Engineering Change Notice(ECN)

ECN-D-2602-08

(Addition of drive pulley support bearing)

적용 장비 타입 Applicable project type	NEW 12CH HIZ PROCESS [328-21417]	적용 범위 Scope	■ 신규 발주분 (New order) ■ 기발주분 (Previous order) □ 기출하장비 (Existing shipped equipment)
변경 사유 Reason for change	□ 고객 요청 (Customer request) ■ 품질개선 (Quality improve) □ 원가절감 (Cost reduction) □ 생산성 향상 (Increase productivity) □ 부품 단종 (Part discontinuation) □ 기타 (ETC)	ECR NO.	N/A
		ECN NO.	ECN-D-2602-08
변경 상세 사유 Detailed reason for change	Addition of drive pulley support bearing		
변경 사항 Changes	변경 전(Before)	변경 후(After)

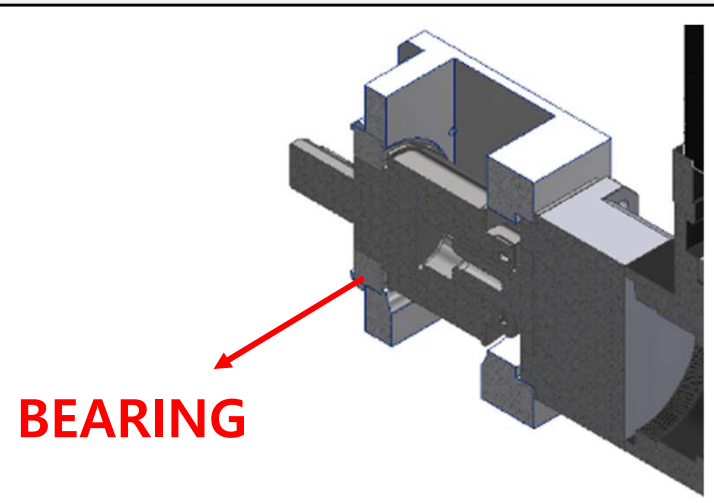
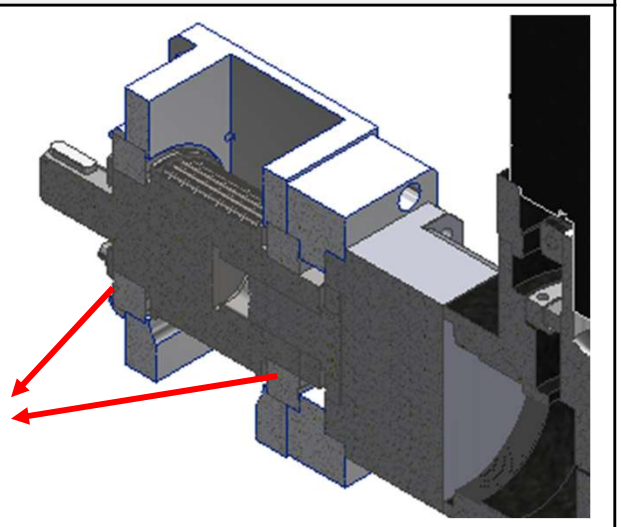
상세내용 Detail	Fixed single-sided bearing CM21P-Z200-0000-0	Fixed 2 bearings on both sides CM34P-Z200-0000-0

Part No.		
Before	→	After
CM21P-Z200-0000-0(ASSY)	→	CM34P-Z200-0000-0(ASSY)
LTP-Z11M2-5	→	CM34P-Z200-M001-0
LTP-ZP0A2-0	→	CMH0R-ZPB0-A003-0
LTP-Z22P1-0	→	X
X	→	CM34P-Z200-M002-0
X	→	CMH0R-ZPB0-P001-0
6009ZZ 1EA	→	6009ZZ 2EA
